PAPILDOMAS SUSITARIMAS
PRIE 2021 M. BALANDŽIO 23 D. STATYBOS RANGOS SUTARTIES NR. SS-2021-308

2021 m. liepos 14 d. Nr. SS-2021- 580
Naujoji Akmenė

Projektas: „Sporto paskirties inžinerinio statinio statybos, kitos paskirties inžinerinių statinių rekonstravimo ir statybos, Vytauto g. 3, Naujoji Akmenė, projektas“

DĖL PRASTOS KANALIZACIJOS TINKLŲ BŪKLĖS

Esamų tinklų fotofiksacijos

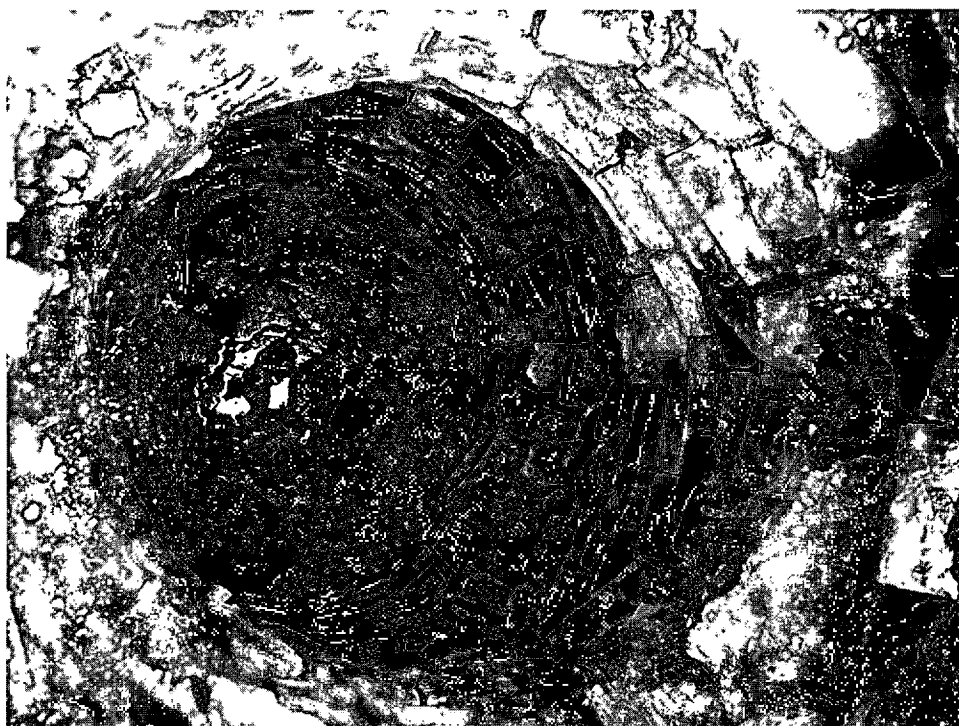
Rangovui pradėjus vykdyti demontavimo darbus ir atkasus esamos kanalizacijos tinklus paaiškėjo, jog esami tinklai senos statybos ir prastos būklės, t.y. prastos būklės vamzdžiai, esami šuliniai sutrūkinėję, jie pamūryti iš plytų, šulinių viršutinė dalis suaižėjusi (kai kur įrengti betoniniai kūgiai šulinių dangčiams uždėti), uždengti dangčiai laikosi nestabiliai. (priedas Nr.1). Aukščiau paminėti darbai ir jų atlikimas nenumatyti pateiktame techniniame projekte, taip pat nebuvo galimybės jų numatyti kokursinio pasiūlymo pateikimo metu.

Rangovas, būdamas suinteresuotas kokybišku darbų, pagal Sutartį, įvykdymu, informuoja Užsakovą ir FIDIC inžinierių, kad tokios būklės esamus vamzdžius ir šulinius reikėtų keisti naujais (nenumatytų darbų sąmata pateikiama priede Nr.2), kas vėliau leis sutaupyti Užsakovo lėšas, reikalingas naujai įrengtų dangų ardymui, kad būtų galima pakeisti esamus inžinerinius tinklus naujais.

2.1. įsigyti iš Rangovo pagal Sutartį papildomus Darbus – nuotekų tinklų įrengimo, kurie bei jų kiekis ir kaina detalčiai įvardinti Rangovo pateiktoje Lokalinėje sąmatoje, paskaičiuotus pagal Sutarties 9.9.1 p. a)

2.2. įsigyti iš Rangovo pagal Sutartį papildomus Darbus – nuotekų tinklų įrengimo, kurie bei jų kiekis ir kaina detalai įvardinti Rangovo pateiktoje Lokalinėje sąmatoje, paskaičiuotus pagal Sutarties 9.9.1 p. b) papunktį – įvertinus pagrįstas tiesiogines (darbo užmokesčio ir su juo susijusius mokesčius, statybos produktų ir įrengimų, mechanizmų eksploatacijos sąnaudas, statybvietsės) bei netiesiogines (pridėtinės, pelno) išlaidas pagal Kainodaros taisyklių nustatymo metodikos, patvirtintos Viešųjų pirkimų tarnybos direktoriaus 2017 m. birželio 28 d. įsakymu Nr. 1S-95, aktualia redakcija, priedo „Tiesioginių ir netiesioginių išlaidų apskaičiavimo taisyklės“ nuostatas, iš viso sudarančius 7 233,60 Eur (septyni tūkstančiai du šimtai trisdešimt trys eurai 60 ct) su PVM;
